改善箇所説明図

改善の内容

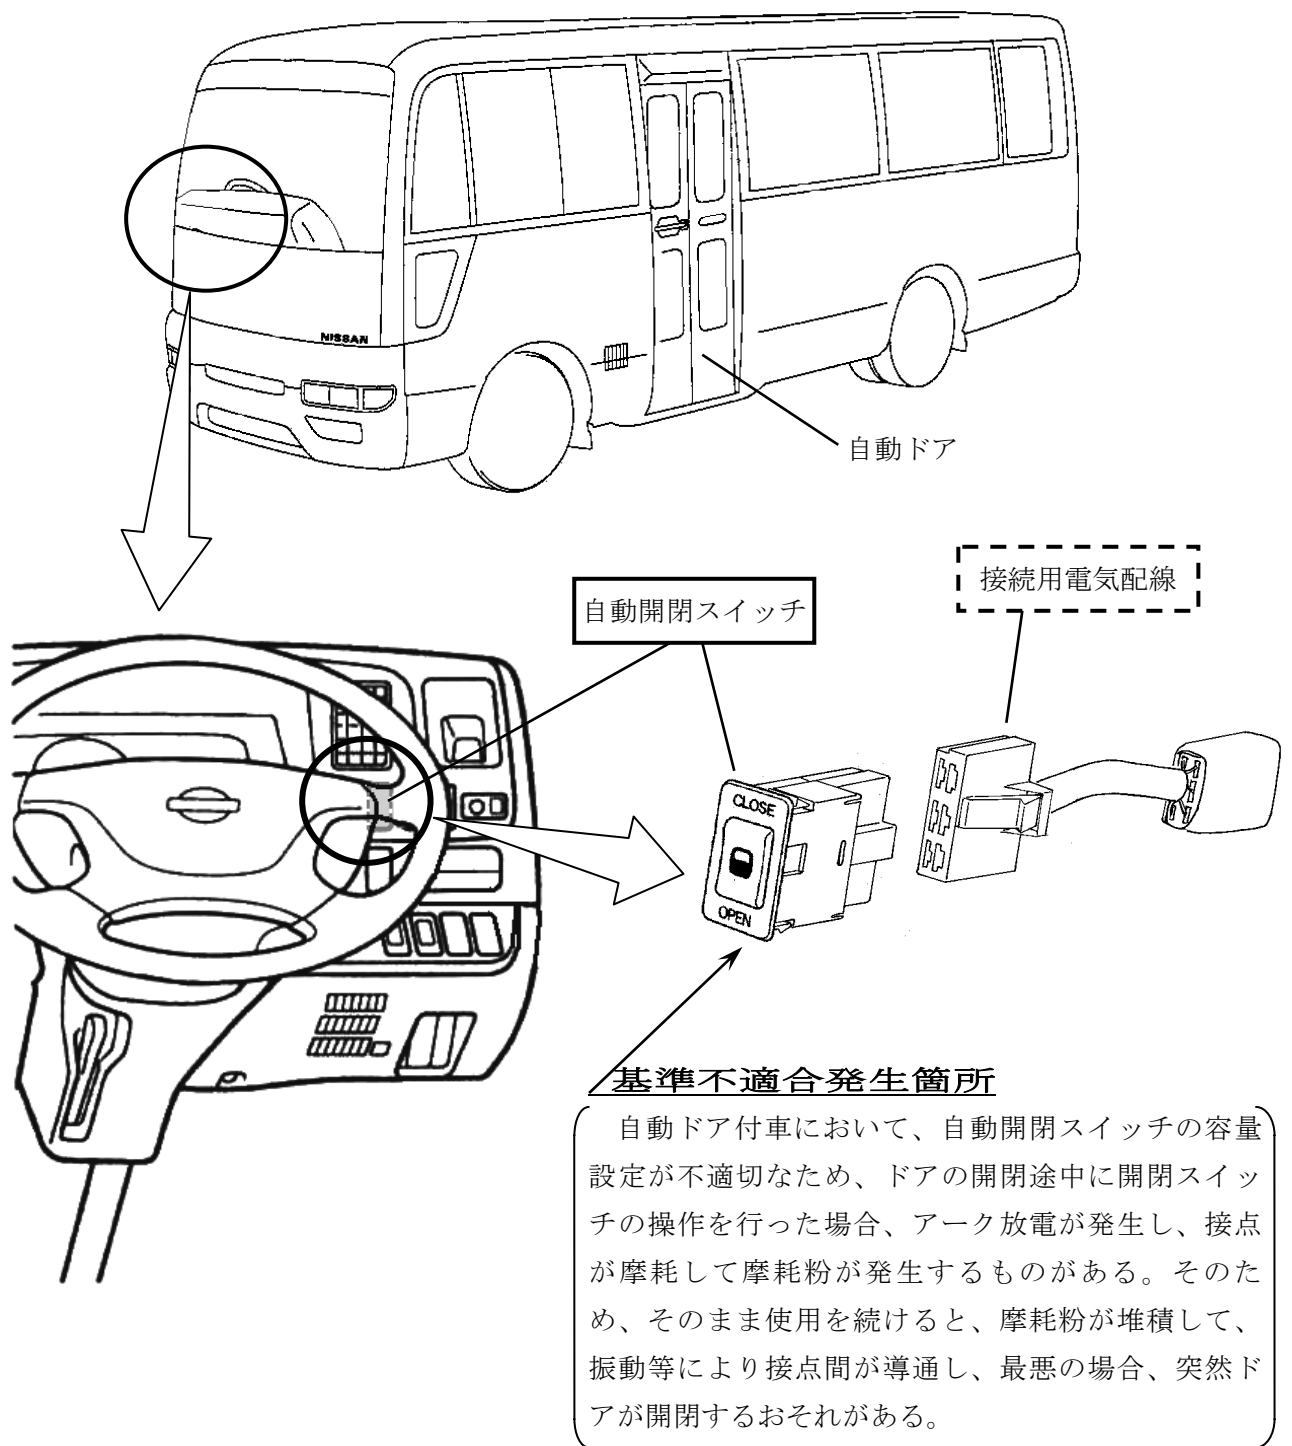
全車両、接続用電気配線を追加し、自動開閉スイッチを対策品と交換する。

識別：銀色のシールをモデルナンバープレートの右横に貼り付ける。
